VARIANTE DI AGGIORNAMENTO DEL PIANO TERRITORIALE DI COORDINAMENTO - BACINI PADANI (PTC - VBP) DELLA CITTA' METROPOLITANA DI GENOVA, AI SENSI DELL'ARTICOLO 34, COMMA 2, DELLE NORME DI ATTUAZIONE DEL PTC E DELL'ART.79 BIS DELLA LEGGE URBANISTICA REGIONALE N. 36/1997 E S.M.I. COMPORTANTE L'AGGIORNAMENTO DELLE FASCE FLUVIALI NEL BACINO STURA (COMUNI DI CAMPOLIGURE E MASONE).

RELAZIONE ED ALLEGATI CARTOGRAFICI (giugno 2021)

Caso 3.1 – Comune di Campo Ligure – Torrente Ponzema

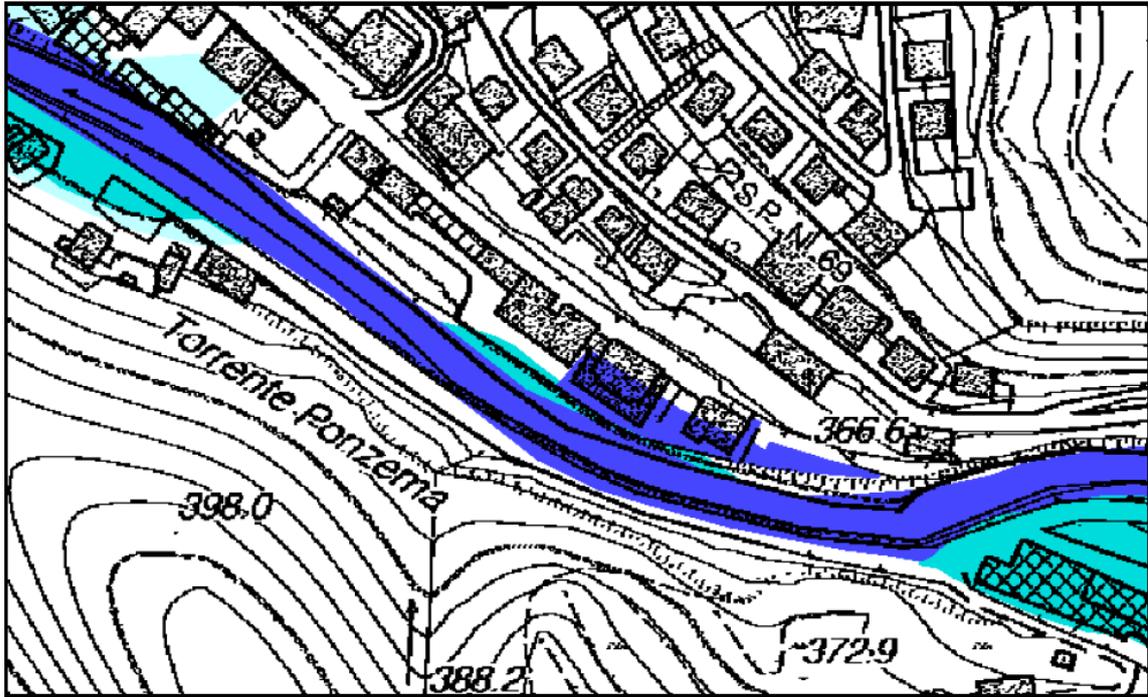
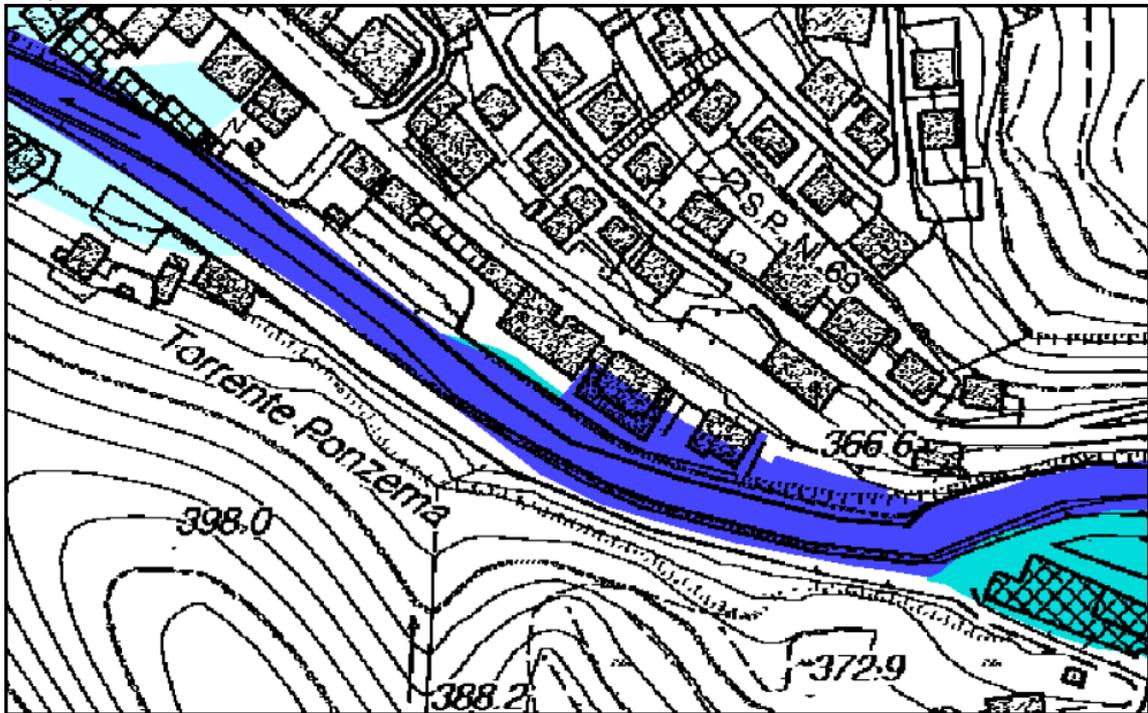
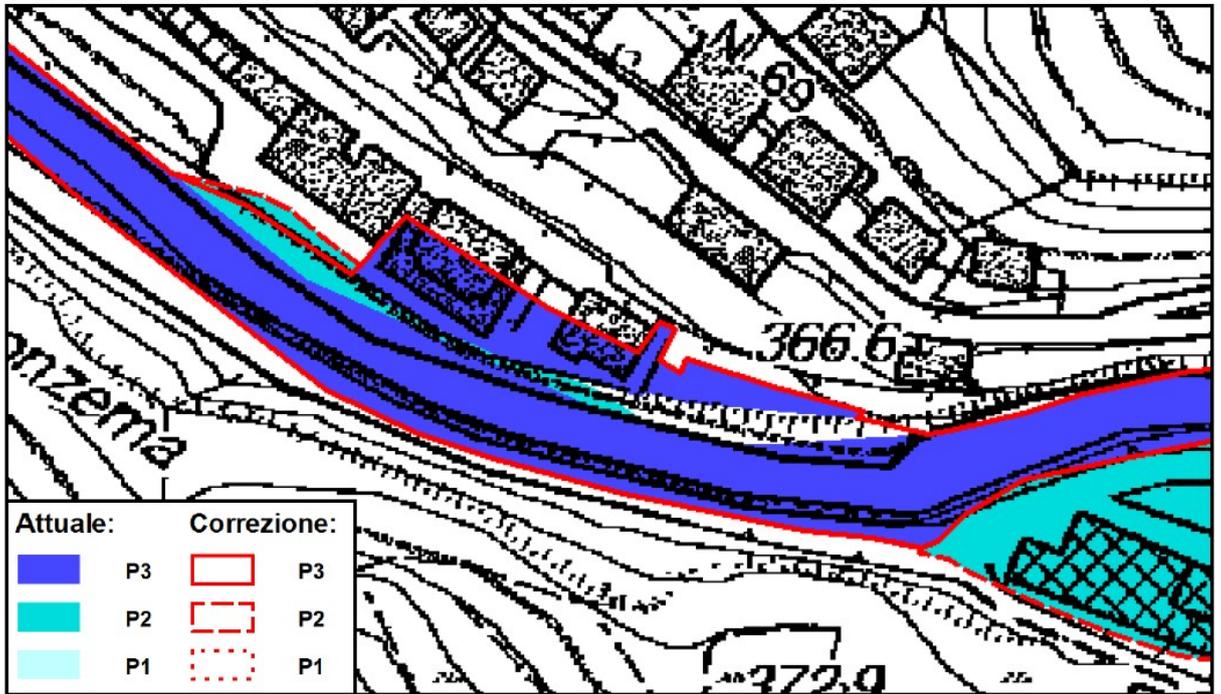
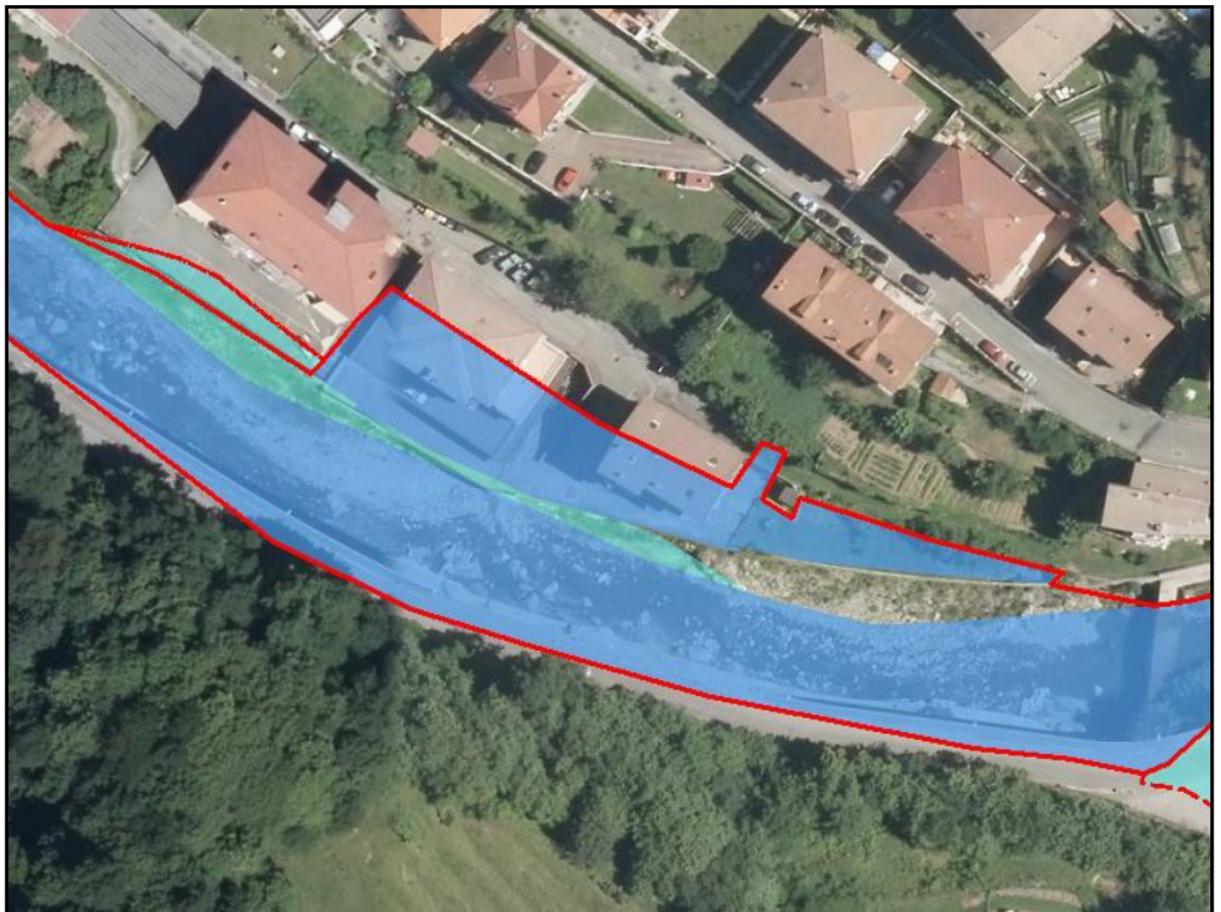
Con riferimento alla terza tipologia si rende necessario un aggiornamento degli elaborati T6 - Fasce fluviali (bacino Stura). Si tratta di "correzioni dovute ad una errata mappatura dell'alveo attuale quando, in occasione degli ultimi eventi alluvionali, sono state indicate delle nuove aree inondate e classificate P3, creando delle piccole schegge a classe inferiore ricadenti dentro l'alveo. La proposta di correzione è, ovviamente, l'estensione dell'alveo fino alla sponda".

N.	Comune	Corso d'acqua	Tipologia di aggiornamento proposto	Aree inondabili interessate			Pubblicità partecipativa effettuata		Coerenza con VBP -PTC Prov. GE vigente		Note
				P1	P2	P3	SI	NO	SI	NO	
3.1	Campo Ligure (GE)	t. Ponzema (affluente t. Stura)	Correzione di errore materiale	x	x	x		x		x	
3.2	Campo Ligure (GE)	t. Stura – Loc. Isola Giugno	Correzione di errore materiale		x	x		x		x	
3.3	Masone (GE)	t. Stura – Loc. S. Pietro	Correzione di errore materiale			x		x		x
